羽衣駅前から考える

レポート #4

2026年5月23日 @高石市役所

羽衣駅前広場（西側）芝生エリア 規模検討資料（案）

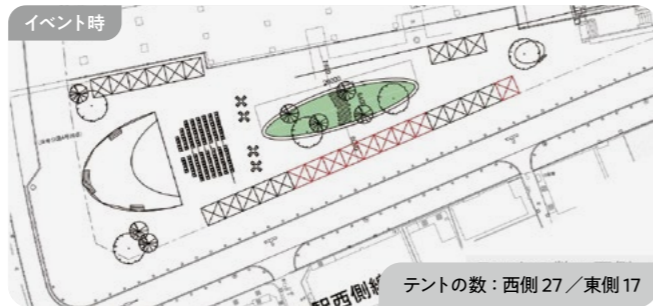
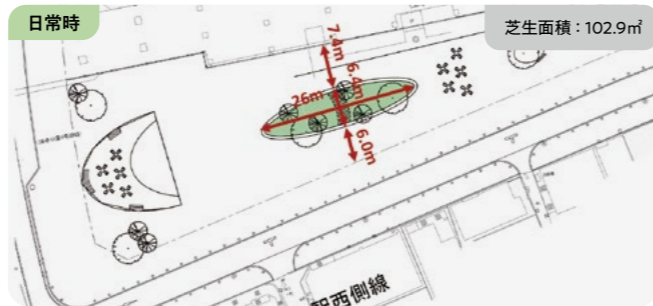
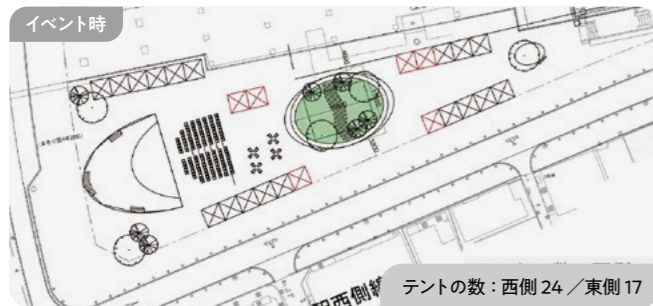
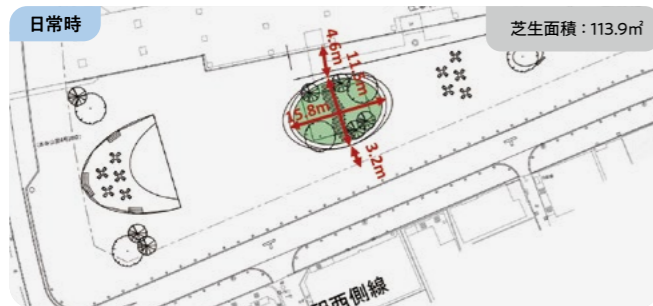
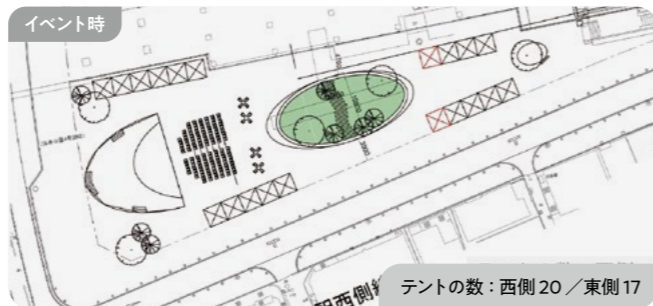
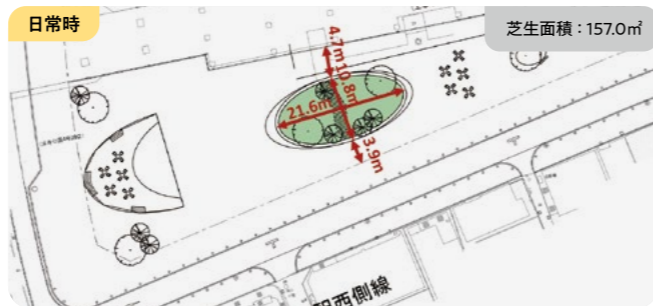
- 芝が大きければ大きいほど子どもが遊び芝の管理大変？
- 芝生広場が小さいと、気を使ってしまうのではと思う。座っている人が他の人が来たことで移動するのではないと思う。
- 日常の方が大事なので芝生は大きい方がいい。など

- 芝生の養生を考えると、パターンAであれば半分ずつ使えるようにすればトライデイ時程度のサイズ（パターンC）は養生中も確保できて、芝生として楽しめる期間を長く確保できそう。
- 芝生を作る会社に落葉のメンテナンスもしてもらえるような入札をしたら良いと思う。
- 大きいとメンテナンスが大変になる。立ち入り禁止の場所も想定が必要。など

- 木が多いかも。
- 木がすくない（影が無い）。
- 芝生広場がステージ・高架下店舗が良く見えるよう、樹木の高さを考えたい。
- 芝生の中に木があると木陰になり人が滞留しやすくなる。など

- ステージの屋根は半円ではなく楕円に。
- ステージに車いすもあがれるようにスロープ。
- ステージと芝をずらす。
- フラットで全体を使えるようにした方が利活用しやすいのでは？ など

- イベント時、道路側テントが視界の妨げになりそう。
- イベント時、パターンCの真ん中にある2つのテントはステージと芝生広場人の流れの妨げになりそう。
- ステージ付近のテントだと、購入のための列がステージの客と重なってしまいそう。
- テントの数よりは、イス・テーブルの数が多い方がよいと思う（トライデイでも居場所が多いことで人がとどまってくれた）。など

- 一方通行の方向がなぜ現状と逆なのか。
- 芝生と南海側の道幅が広すぎると、自転車が入ってきて、歩行者とのトラブルが起きかねない。
- 広場が芝生エリアで分断されている。
- 車の駐車場所を多くとる。など

- 芝生の形とステージの形は呼応したデザインにすると一体感が出やすい気がする（これだと細長とあってない）。など

テントの配置について、ステージの横にあるお店はどちらから商品を購入するのが決まっているのか。ステージに客席が入ると、購入スペース、列のスペースが無くなってしまわないか。

芝生とステージの関係について、芝生とステージが直線状に並んでいる。ずらして、ちらりとステージが見えるように配置するのが良いのではないか。

芝生に樹木があることで空間を分断するのではないか。樹木は重要。暑さ対策にもなる。樹木は真ん中ではなく、歩道に並木を考慮してもらえないか。

ステージは丸くなっているが、使う側としては四角い方がよい。また高さは階段が無くても使いやすいくらいが望ましい。

PAのスペース、控えや着替えスペース等は確保しておく必要がある。

西側広場の歩道が4.5m、車道4.0m、外側歩道3.5mとあるがその幅員構成の意図を聞きたい。

基本的にはステージ側からの購入を想定して配置している。大行列までは想定していないが、5m程度の空間があるため、購入している後ろの人が通行可能になるよう、想定している。

今の計画でちらりと見えるような配置にしている。広場の設計で重要なのは、かぶりつきだけではなく、なんとなく見える、聞こえる。ステージは舞台だけにしか見えないのではなく、雨の日でも使用できることを想定している。

並木の検討はしたいと思う。落ち葉一枚落ちてきただけで苦情もある。自分達で拾うまちなって欲しい。道路管理者と協議したうえで、検討したい。芝生広場の樹木は必要不可欠。季節の表現ができる。設計を担当したならば広場では楠、樺、桜など大きな樹木を植えているが、視線は通り木陰もできています。樹木がないと特に夏場は、芝生を使ってくれる人も使ってくれないのではないかと、思っている。

高さはイスくらいの高さを検討しているが、段階的なものはつける必要があると考えている。世界にはいろいろな舞台があるが、真四角な舞台にしてしまうと、舞台にしか見えないため、使われていない時に閑散とした感じになってしまう。

トライデイの時に感じた。PAはステージ横で状況を見ながらやりたいという声が多い。そのため三日月型を提案している。ステージは三日月だが、屋根は前に出ており、観客も雨に濡れないようなステージにしたい。

すれ違いはできるが、駐停車はできない幅員構成としている。歩いて楽しいまちづくりをする上で駅から出てすぐに車が沢山停まっているロータリーにはならないようにしたいと考えている。
